CAAC 适 航 指 令

编号: CAD2004-CRJ2-03

- 一. 标题: 防止襟翼系统失效
- 二. 适用范围:

加拿大庞巴迪公司,CL-600-2B19型支线喷气飞机,序列号从7003到7903。

第二部分

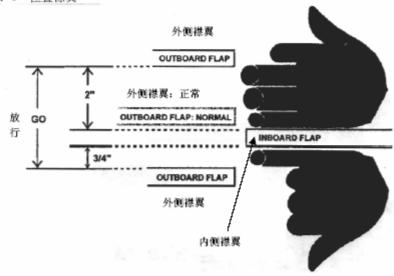
外侧襟翼在起飞位置时放行/不放行标准范围

注意: 1.这些标准适用于任何人的手(不论手的大小) 2.在左翼后缘水平向前看(右侧对称)

如果外侧襟翼位置超出了下面所示"放行"(GO)的范围,需要在下次飞行前按照本指令第II部分进行修理

第三部分

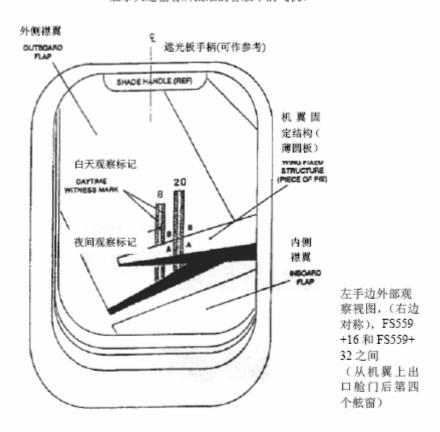
外侧襟翼在 8°或 20°起飞位置时放行/不放行标准范围

- 1. 图示襟翼于 20°位置;如果适用,8°位置类似,使用8°指示条
- 在良好的能见度条件下,检查可以从飞机过道处进行。如果可见度条件仅能 勉强观察(例如凝结的水气,雾,舷窗上的除冰液等),则需要靠近舷窗观察。 夜间,可能需要闪光灯。
- 3. 本检查中, 舷窗"中心区域"是指遮光板手柄垂直下方处。

- A. 通过机翼上出口舱门后第四个舷窗(不包括机翼上出口舱门上的舷窗) 中心观察(参见注3)
- B. 如上图 20°为例所示,如果白天和/或夜间机翼固定结构(薄圆板)上的 指示条(A-A)与外侧襟翼上所选择位置(8°或 20°)相应的指示条(B-B) 完全对齐(align),襟翼则处于起飞的正确位置。
- C. 如果观察标记是否对齐不能确切的加以肯定,那么,在起飞之前,根据 本指令附录第一部分和第二部分进行襟翼外部检查(从飞机外部)
